設計及び工事に係る品質マネジメントシステムの補正内容について

添付資料-2-1 リサイクル燃料備蓄センターの「設計及び工事に係る品質マネジメントシステム」新旧比較表

添付資料-2-2 リサイクル燃料備蓄センターの「設計及び工事に係る品質マネジメントシステムに関する説明書」についての新旧比較表

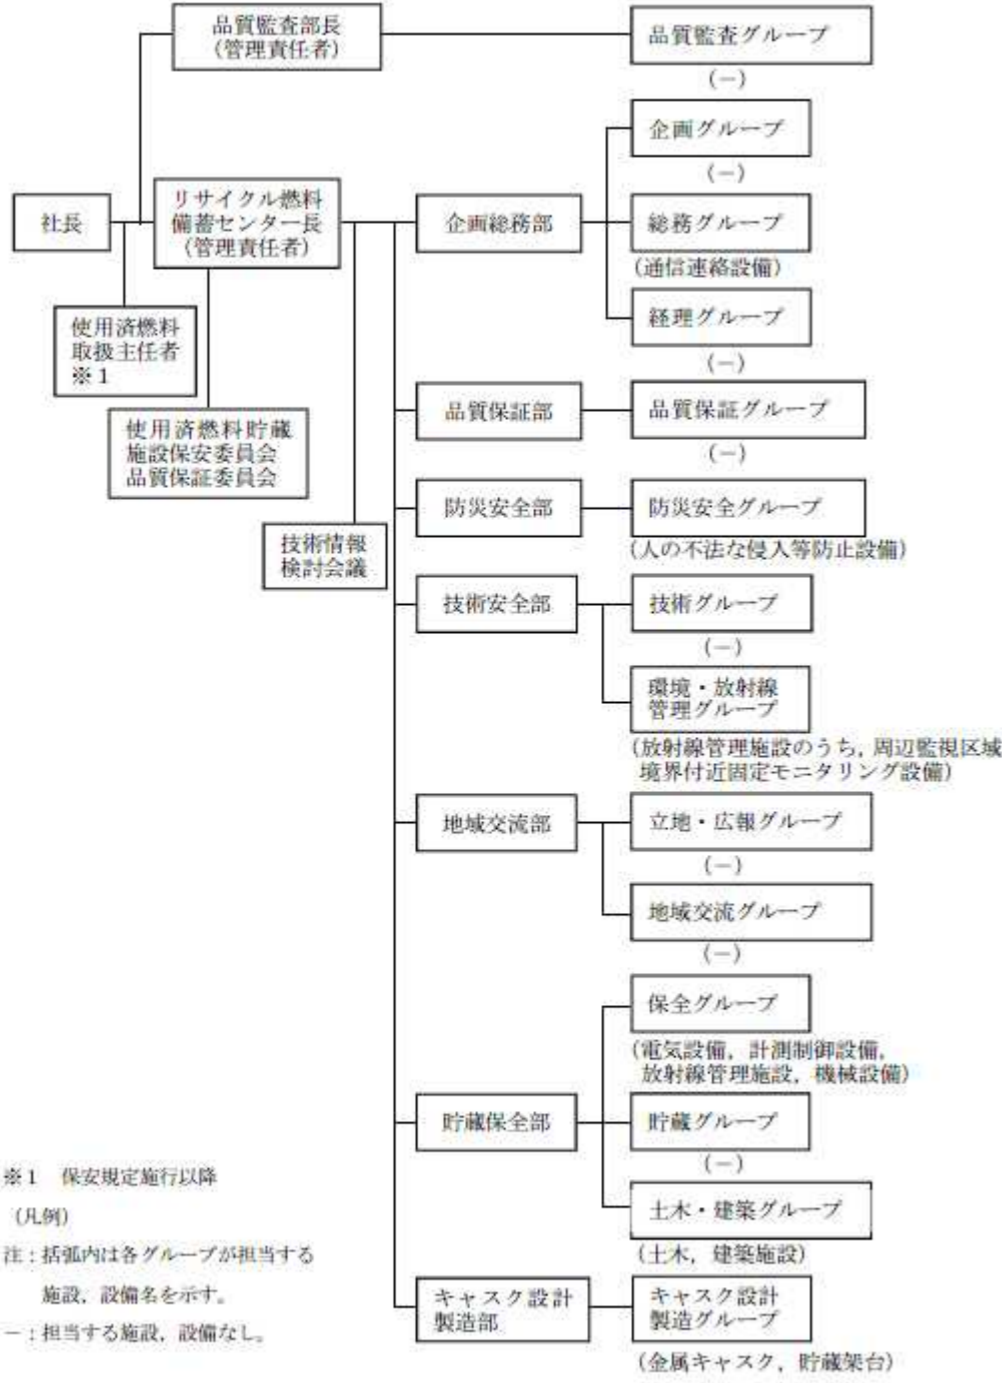
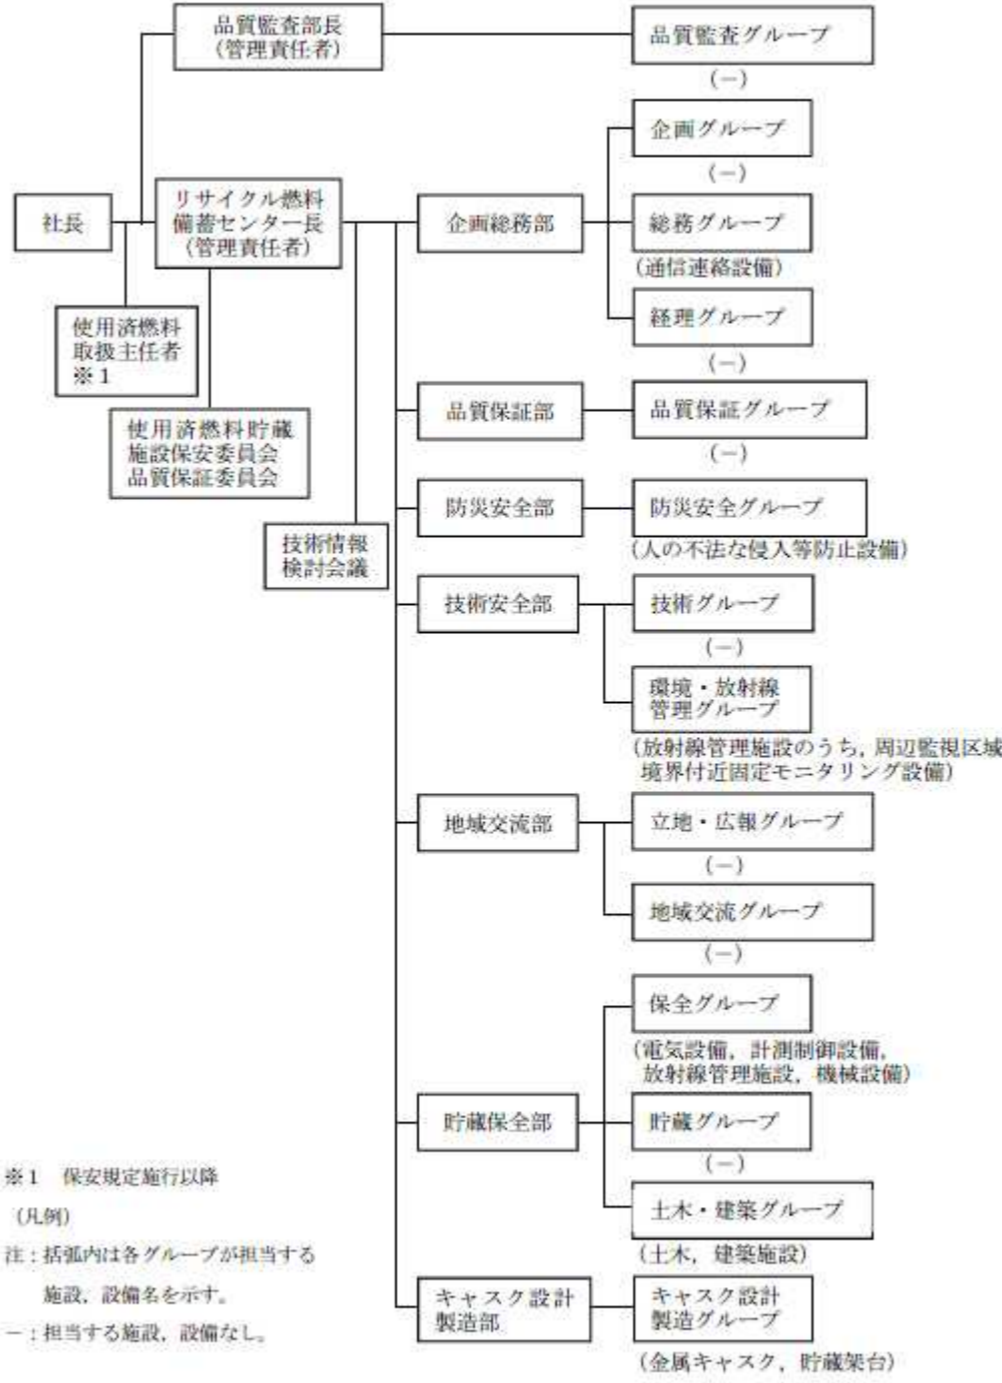
リサイクル燃料備蓄センター使用済燃料貯蔵施設 【2021年2月26日申請版】	リサイクル燃料備蓄センター使用済燃料貯蔵施設 【補正申請書(案)】	備考
<p>3.1 設計, 工事及び検査に係る組織(組織内外の相互関係及び情報伝達含む。) 設計, 工事及び検査は, 第1図に示す組織体制で実施する。設計, 工事及び検査を 主管する箇所の長は, 担当する設備に関する設計, 工事及び検査について責任と権限 を持つ。</p>	<p>3.1 設計, 工事及び検査に係る組織(組織内外の相互関係及び情報伝達含む。) 設計, 工事及び検査は, 第1図に示す組織体制で実施する。設計, 工事及び検査を 主管する箇所の長は, 担当する設備に関する設計, 工事及び検査について責任と権限 を持つ。</p>	<p>・変更なし</p>
<p>3.2 設工認における設計, 工事及び検査の各段階とそのレビュー 3.2.1 設計及び工事のグレード分けの適用 設計及び工事のグレード分けは, 使用済燃料貯蔵施設の安全上の重要性に応じて以下 のとおり行う。 (1) 設計管理におけるグレード分け 設計管理におけるグレード分けは, 「使用済燃料貯蔵施設の位置, 構造及び設備の基 準に関する規則」に基づく使用済燃料貯蔵施設の安全上の重要度に応じて設定した重要 度区分を踏まえ, 設計管理区分を設定しグレード分けを実施する。 (2) 調達管理におけるグレード分け 調達管理におけるグレード分けは, 原子力安全に及ぼす影響に応じて定める設計管理 区分に規定する重要度等を踏まえ, 品質管理グレードを設定しグレード分けを実施す る。 ただし, 本設工認における設計は, 新規制基準施行以前から設置している設備並びに 工事を継続又は完了している設備の設計実績等を用いた技術基準規則等への適合性を 確保するために必要な設備の設計である。 したがって, 本設工認の設計は, 設計及び工事のグレード分けによらず, 全ての適合 性確認対象設備を, 「3.3 設計に係る品質管理の方法」に示す設計で管理する。 なお, 「3.4.1 設工認に基づく設備の具体的な設計の実施(設計3)」以降の段階で 新たに設計及び工事を実施する場合は, 設計及び工事のグレード分けの考え方を適用 し, 管理を実施する。</p>	<p>3.2 設工認における設計, 工事及び検査の各段階とそのレビュー 3.2.1 設計及び工事のグレード分けの適用 設計及び工事のグレード分けは, 使用済燃料貯蔵施設の安全上の重要性に応じて以下 のとおり行う。 (1) 設計管理におけるグレード分け 設計管理におけるグレード分けは, 「使用済燃料貯蔵施設の位置, 構造及び設備の基 準に関する規則」に基づく使用済燃料貯蔵施設の安全上の重要度に応じて設定した重要 度区分を踏まえ, 設計管理区分を設定しグレード分けを実施する。 (2) 調達管理におけるグレード分け 調達管理におけるグレード分けは, 原子力安全に及ぼす影響に応じて定める設計管理 区分に規定する重要度等を踏まえ, 品質管理グレードを設定しグレード分けを実施す る。 ただし, 本設工認における設計は, 新規制基準施行以前から設置している設備並びに 工事を継続又は完了している設備の設計実績等を用いた技術基準規則等への適合性を 確保するために必要な設備の設計である。 したがって, 本設工認の設計は, 設計及び工事のグレード分けによらず, 全ての適合 性確認対象設備を, 「3.3 設計に係る品質管理の方法」に示す設計で管理する。 なお, 「3.4.1 設工認に基づく設備の具体的な設計の実施(設計3)」以降の段階で 新たに設計及び工事を実施する場合は, 設計及び工事のグレード分けの考え方を適用 し, 管理を実施する。</p>	<p>・変更なし</p>
